**Déclaration de projet n°2**  
Réhabilitation et extension du château des Evêques  
Domaine Array dou Sou à Saint-Pandelon

**Mémoire en réponse à l'avis de la Mission Régionale de  
l'Autorité Environnementale du 8 mars 2023**

**Publié le 20 mars 2023 puis mis à jour suite à l'enquête publique  
réalisée du 10 mars au 11 avril 2023**

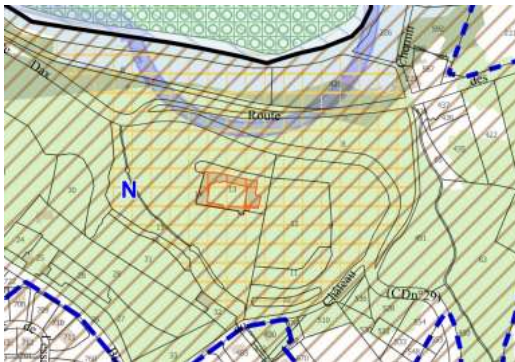
**MRAe** **La MRAe recommande de justifier la réduction de 1,14 hectare opérée sur la sous-trame verte secondaire, et le cas échéant d'ajuster ses contours dans le règlement graphique, au vu des enjeux écologiques relevés, notamment liés aux boisements et à la station de Fritillaire pintade.**

Afin de prendre en compte la recommandation de la MARE et les observations recueillies lors de l'enquête publique, le périmètre du secteur NTh et du STECAL associé ont été ajustés au plus près des besoins du projet (secteur bâti du château, jardin avec piscine et zone prévue pour la création du parking).

Aussi, le boisement du site est majoritairement maintenue en zone N et au sein de la trame verte des réservoirs de biodiversité secondaires.

Concernant les stations de Fritillaire pintade, elles ne seront pas impactées par le projet grâce à la mesure d'évitement mise en place. Leur station est maintenue en zone N et au sein de la trame verte des réservoirs de biodiversité secondaires.

Une station surfacique qui se situe dans le secteur NTh sera protégée par une trame verte. La mesure d'évitement sera complétée par un balisage au sol et des panneaux d'information pour mettre en valeur et sensibiliser les visiteurs sur cette espèce protégée.

Extrait du règlement graphique approuvé  
le 18 décembre 2019

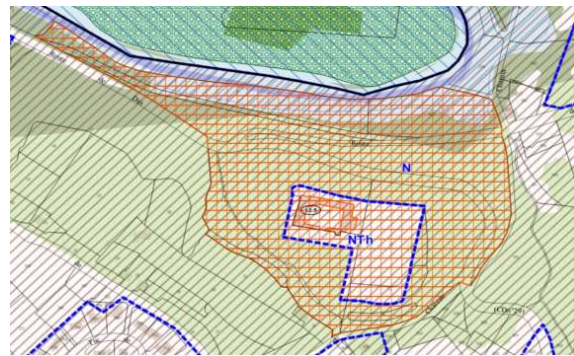
**MRAe** La MRAe relève que l'évolution du règlement graphique réduit la protection en tant que site classé ou inscrit au seul château, protection qui concerne dans le PLUi en vigueur l'ensemble des habitats identifiés dans l'aire d'étude rapprochée. **La MRAe recommande de protéger les habitats évités au titre des « éléments de patrimoine à protéger » en application de l'article L.151-23 du Code de l'urbanisme.**

L'intention du Grand Dax n'est pas de réduire la protection en tant que site classé ou inscrit, celle-ci demeure et s'impose au document d'urbanisme. L'évolution du règlement graphique proposée initialement a été mis à jour dans le rapport de présentation suite à l'enquête publique afin de présenter plus clairement l'intention de la collectivité et mise à jour à engager via cette procédure.
